Bilag 4. Skybrudsprojektet Hans Tavsens Park

Afklaring af spørgsmål fra Teknik- og Miljøudvalgets møde d.27. marts 2023.

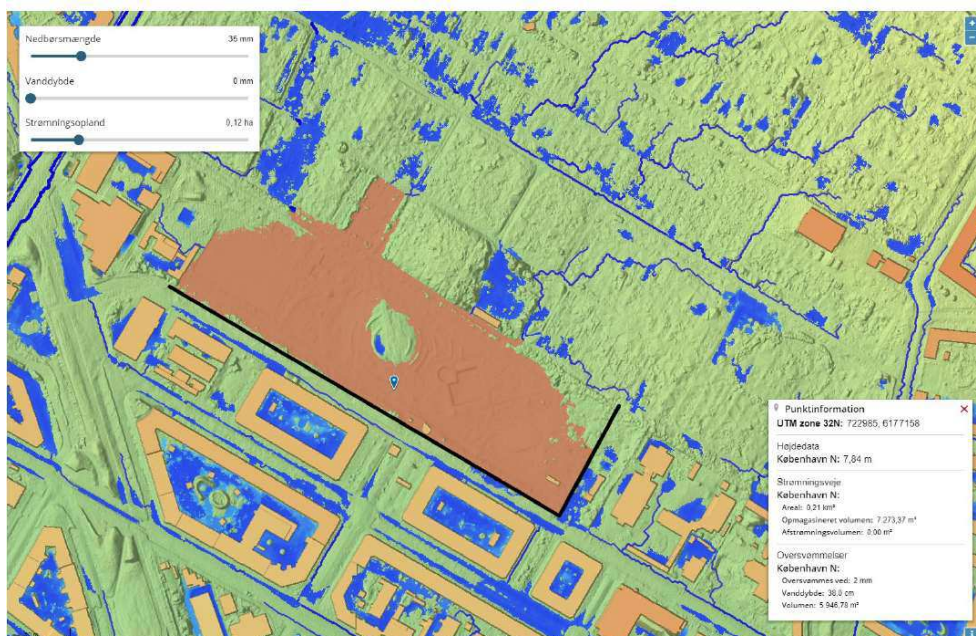
Generelle tilpasninger til hele parken:

1. Forsøg på justeringer, der kan bevare flere eksisterende træer
2. Tilpasninger for øget tryghed i parken i form af fx flere højstammede træer

Lilla område:

3. Flere asfalterede områder ved den vestlige legeplads
4. Usynlig, om end, tydelig afgrænsning af "skolegården" i vest

Blåt område:

5. Tilpasning af indretning på den østlige legeplads
